#### Gemeinde Krailling

#### Beschlussbuchauszug

#### Sitzung des Bau-, Umwelt- und Verkehrsausschusses am 16.04.2024

- 5. Änderung des Bebauungsplans Nr. 26 "Schabernack" für das Geviert Elisenstraße, Margaretenstraße, Hans-Sachs-Straße, Franzstraße, im Verfahren nach § 13a BauGB
  - a) ) Abwägungsbeschluss zu den während der Wiederholung der öffentlichen Auslegung sowie der Behörden und sonstiger Träger öffentlicher Belange gemäß §
     4a Abs. 3 BauGB eingegangenen Bedenken und Anregungen
  - b) Beschluss über das weitere Verfahren

#### VORSCHLAG: ANPASSUNG DES BAURAUMS

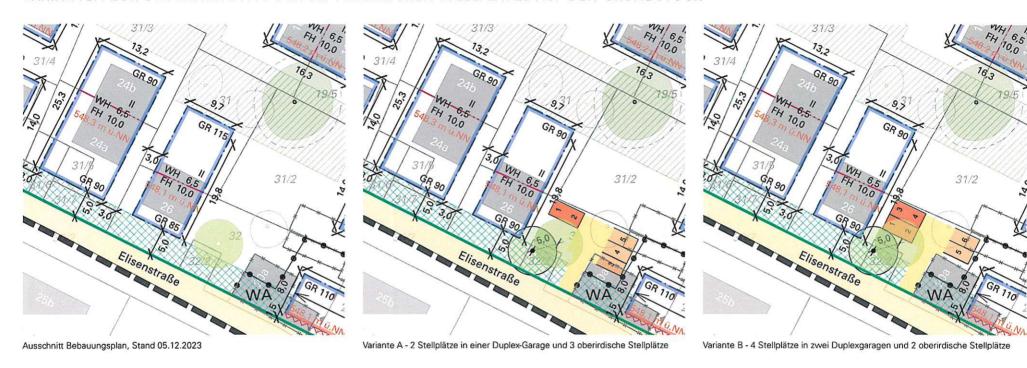
Hierzu wurde	ierzu wurden schriftlich folgende Anregungen eingereicht:		Abwägung	
(02) Schreiben Anwalt Stiftung	Die daraus folgende Unterbringung der notwendigen Stellplätze in eine Tiefgarage ist für unsere Mandantschaft nicht möglich. Angesichts des geringen Baurechts lässt sich die Errichtung einer Tiefgarage und damit letztlich auch die Bebauung des Grundstücks insgesamt nicht wirtschaftlich darstellen.	→	wicklung des Grundstücks vorgelegt.	
(Stellung- nahme vom 01.02.2024)	Diese Problematik hat auch der Bau-, Umwelt- und Verkehrsausschuss in seiner Abwägung erkannt (S. 11), schließlich aber unzutreffend bewertet. Der schlichte Verweis auf den Inhalt der Festsetzung Ziff. 8.3, nach der von den erforderlichen Stellplätzen maximal 4 Stellplätze oberirdisch angeordnet werden dürfen und die darüber hinausgehend notwendigen Stellplätze in einer Tiefgarage bzw. im unterirdischen Bereich von Duplexgaragen bzw. Stapelparkern unterzubringen sind, weist nicht die Lösung des Problems auf, da Tiefgaragen schlicht unwirtschaftlich sind und für oberirdische Stellplätze wegen der vorgenannten Festsetzung zur Grünordnung kein Platz bleibt.	<b>→</b>	Bei einer baulichen Entwicklung in bestehenden Wohngebieten sind zahlreiche Faktoren zu berücksichtigen und gegeneinander abzuwägen.

- Für alle Grundstücke im Geviert wurde eine städtebauliche Dichte angenommen. Durch die Anhebung der Baudichte für alle Grundstücke wird eine Gleichbehandlung der einzelnen Grundstückseigentümer gewährleistet.
- Auf den Grundstücken Fl.Nrn. 31, 32 und 32/2 ergibt sich aufgrund des vorhandenen Grundstückszuschnitts eine erschwerte Umsetzung des Baurechts unter Einhaltung der Abstandsflächen.
- Bei einer Erweiterung des Bauraums in Richtung Norden ist mehr Spielraum zur Umsetzung des Baurechts möglich.

Änderungen	Abstimmungsergebnis	Zustimmung	Ablehnung
Planzeichnung	Der Bauraum auf Flur Nr. 31, 32, 32/2 wird aufgrund des schwierigen Grund- stückszuschnitts und der erschwerten Umsetzung des Baurechts in Richtung Norden vergrößert. Zudem wird die zulässige GR innerhalb des Bauraums auf insgesamt 200 m² (zuvor 180m²) erhöht.			
Festsetzungen	In der Festsetzung 3.1.4. wird der Wert zur Überschreitung der zulässigen Grundfläche gemäß § 19 Abs. 4 Satz 1 BauNVO für die oberirdischen Anlagen von 0,4 auf 0,5 angehoben. Damit soll gewährleistet werden, dass trotz der höheren Nutzungsdichte auf den Grundstücken ausreichend Flächen für Stellplätze, Fahrradstellplätze oder Nebengebäude zur Verfügung stehen.			
	Die Festsetzung 3.1.2 wird redaktionell angepasst: "Lichtschächte" statt "Kellerschächte".			
	Die Festsetzung 12.2 zum Schallschutz (vollständige Einhausung von TG-Rampen) bleibt unverändert.
